ODPOWIEDZI NA PYTANIA WYKONAWCÓW ORAZ ZMIANA SIWZ I OGŁOSZENIA

Na podstawie art. 38 ust. 2 ustawy z 29.01.2004r. *Prawo zamówień publicznych (t.j. Dz.U. z 2013r. poz. 907, z późn.zm.)* udzielam odpowiedzi na zapytania Wykonawców oraz na podstawie art. 38 ust. 4 ww. ustawy zmieniam SIWZ w postępowaniu znak RZP.271.8.2013 pn. **„Poprawa jakości środowiska w Gminie Rajgród poprzez instalację kolektorów słonecznych na budynkach użyteczności publicznej oraz na budynkach mieszkalnych”**.

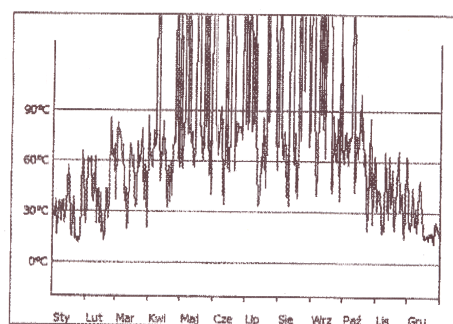
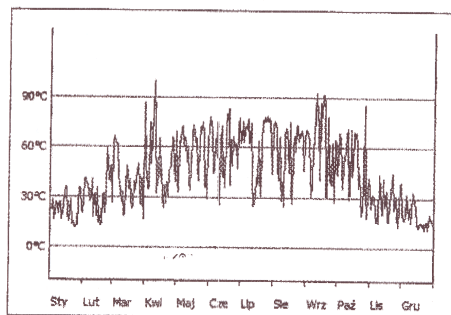
Czy Zamawiający nie popełnił błędu w doborze powierzchni w zestawie A, B i C ? Czy Zamawiający nie miał na myśli powierzchni brutto? Robiąc symulacje w programie GetSolar wychodzi, że powierzchnia 5,4m² apertury dla zasobnika 300l jest zdecydowanie za duża, tzn. że powstaje zjawisko niedopuszczalnych przegrzewów systemów latem i kolektor zostaje często wprowadzony w stan stagnacji, co jest destrukcyjne dla całego systemu. Dobór Zamawiającego jest przewymiarowany o około 40%. Na zasobnik 300l powinien być dobrany kolektor rurowe próżniowy o powierzchni apertury 2,8m². Poniżej wykres temperatur z zauważalnymi przegrzewami kolektora:

a) Powierzchnia apertury 5,4m² i zasobnik 300l

b) Powierzchnia apertury 2,7 m² i zasobnik 300l

Wykonawca wykonał obliczenia dla konkretnego modelu kolektora z konkretnymi wartościami sprawności i współczynników strat. Zamawiający dobierał pojemność uwzględniając uśrednione parametry kolektorów występujących na rynku. Podana pojemność zasobników jest to pojemność minimalna.
